敦賀発電所1号炉における クリアランスの測定及び評価方法について

2019年8月5日

日本原子力発電株式会社

2. 2019年2月14日面談の 質問回答

2019年2月14日面談 コメント回答1

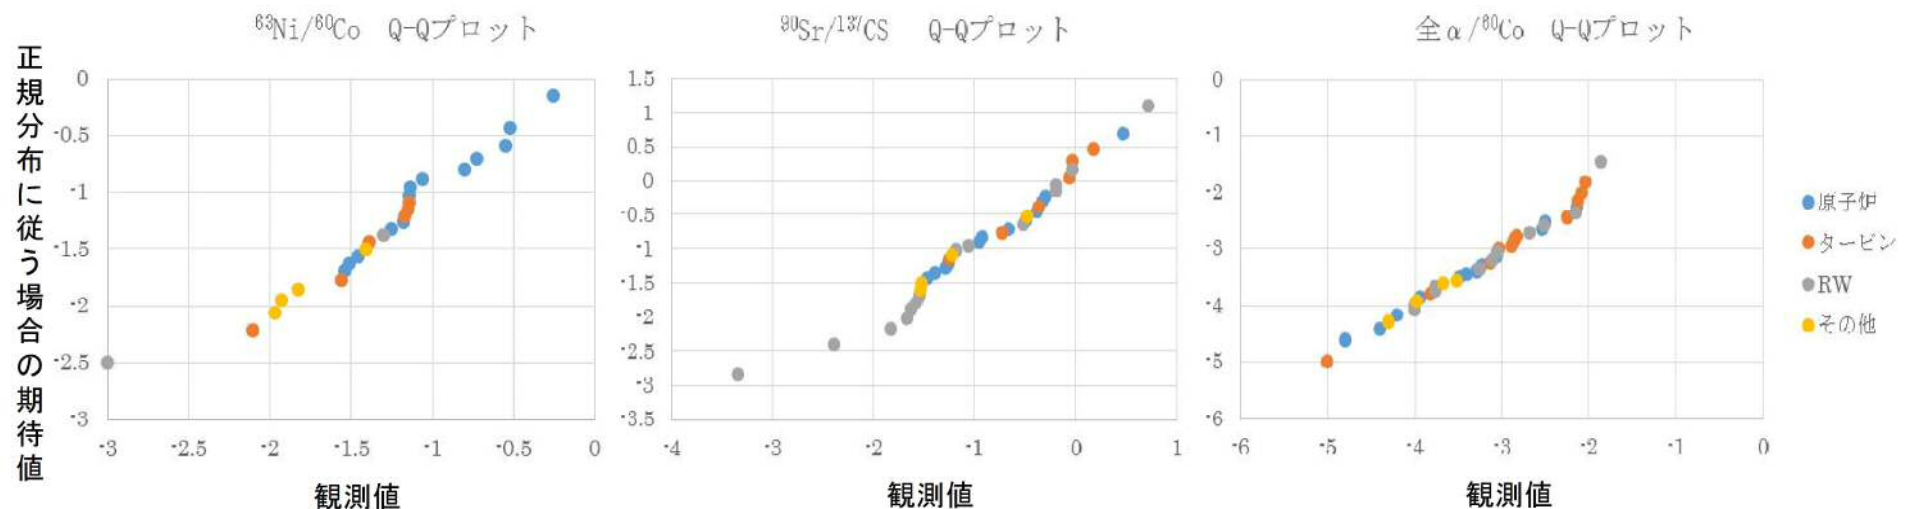
1. 評価単位は複数の測定単位からなることについて、対象物の放射能濃度の評価方針として文章にまとめて示すこと。

2018年6月14日に当社から提示したNRA面談提出資料の資料8のフロー上にて、評価単位が複数の測定単位からなることを記載している。上記コメントを受けて、資料7「専用測定装置の測定・評価フロー及び放射能濃度の決定方法」に、評価単位は複数の測定単位からなる旨を追記した。

5.2 評価単位ごとの各核種の放射能濃度と基準値との比の和（ $\Sigma D/C$ ）

5.1 の測定単位ごとの $\Sigma D/C$ について加重平均し、算出する。この評価単位ごとの $\Sigma D/C$ が1以下であることを確認する。

2019年2月14日面談 コメント回答2 (1/2)

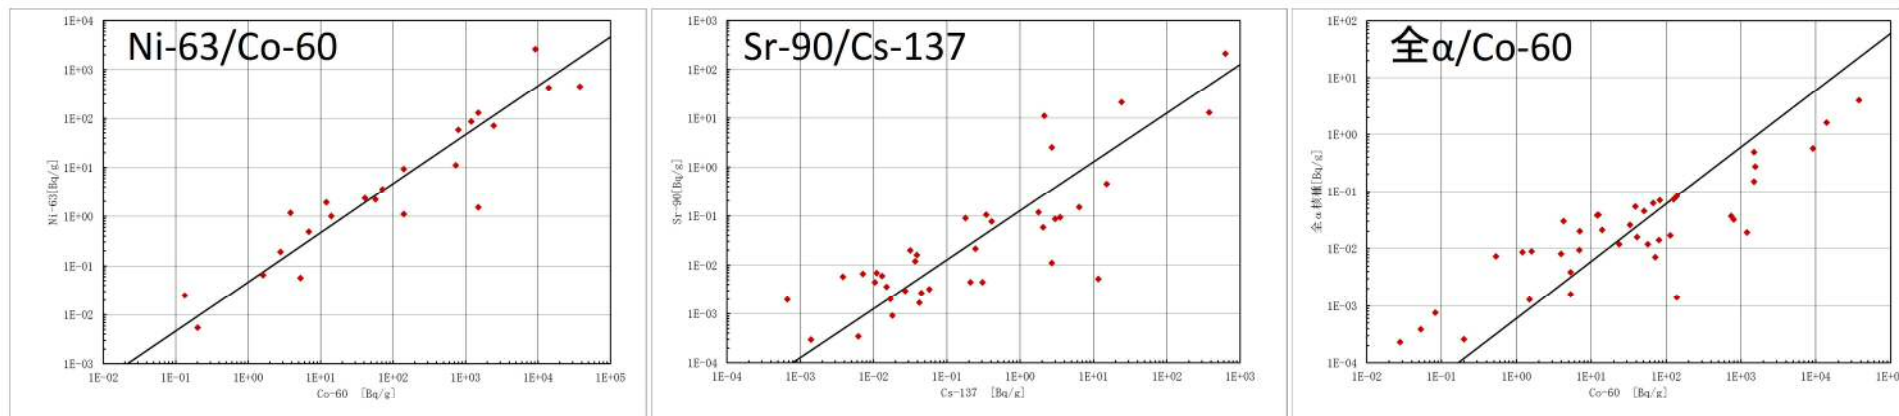
2. 対象物の放射能濃度の取り方は、対数平均より算術平均の方が保守的となるが、対数平均を使用するのであれば、その根拠を示すこと。

核種組成比の正規Q-Qプロットを以下に示す。

上図の示すとおり、直線性が示されていることから、核種組成比は対数正規分布であると判断する。

なお、上記以外の検定でも、対数正規分布に従うと判断している。
(ダゴスティーノ、シャピロ=ウィルク検定、コルモゴロフ=スミルノフ検定)

2019年2月14日面談 コメント回答4

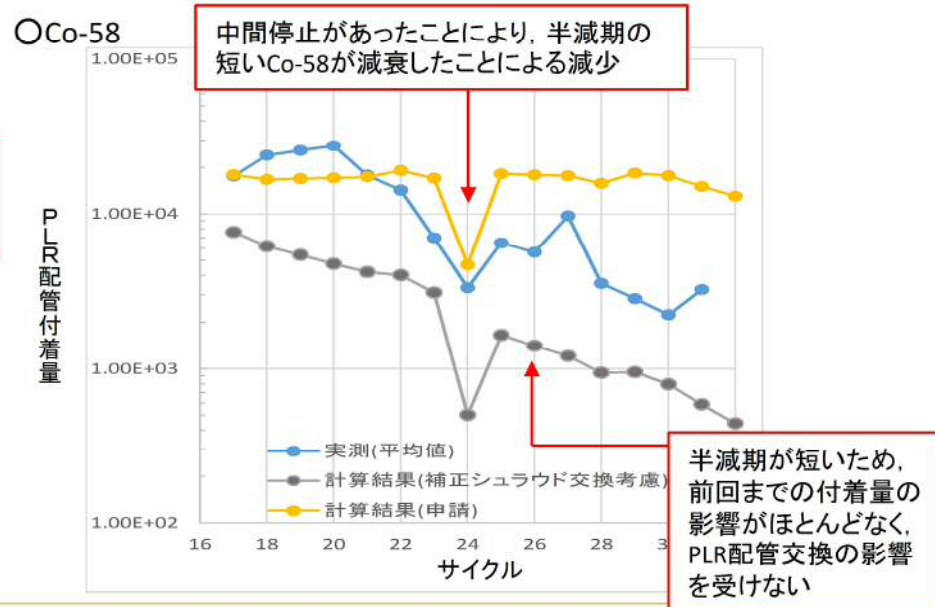
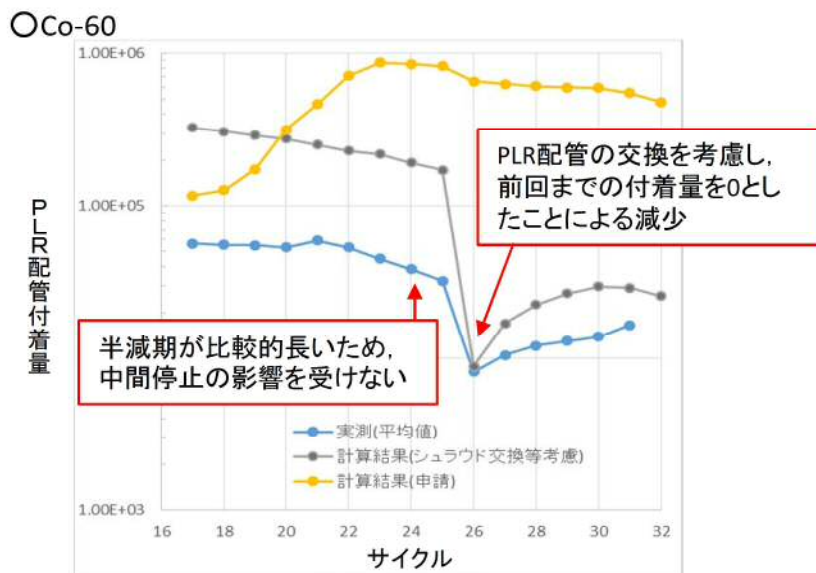
4. 評価対象核種の選定で、Co-60 とCo-58 の配管付着放射能についての計算結果と実測値は合っていないように見えるので、同計算結果が評価対象核種選定の根拠として妥当とする根拠を説明すること。また、FP、CP及び配管付着放射能の評価に用いるサンプルデータ、モデル及びパラメータの妥当性、信頼性等を示すこと。

- ◆ 計算結果(黄線)は付着量を減少させる変動要因を考慮せず、値が大きくなるよう保守的に計算しているため、実績値(青線)との乖離がある。
- ◆ ここで、シュラウド・PLR配管交換等の変動要因を考慮して、付着量を計算した結果(黒線)、以下の図のとおり、実績値と同様の傾向を示している。
- ◆ 上記より、実績値との乖離は保守的な想定によるものであることから、本計算で用いたサンプルデータ、モデル及びパラメータは妥当である。
- ◆ 本評価で用いたサンプルデータ、モデル及びパラメータは対象施設の実測値、文献値及び同型の軽水炉の実測値より設定したものであることから、信頼のおけるデータである。
